改善箇所説明図③

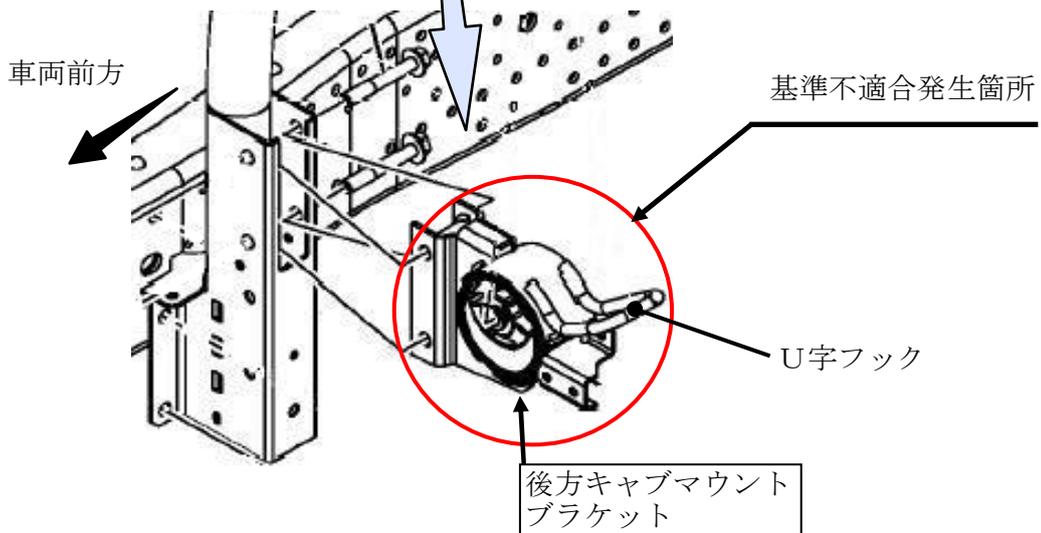
後方キャブマウントブラケットにおいて、キャブチルトの際、一時的にキャブを保持するためのU字フックの溶接が不適切なため、キャブを降ろした時の衝撃で溶接が剥がれるものがある。そのため、そのままの状態で使用を続けると、最悪の場合、当該フックが脱落するおそれがある。

改善の内容： 全車両、後方キャブマウントブラケットを良品に交換する。

識別：左側後方キャブマウントブラケットのU字フック近傍に白色ペイントを塗布する。
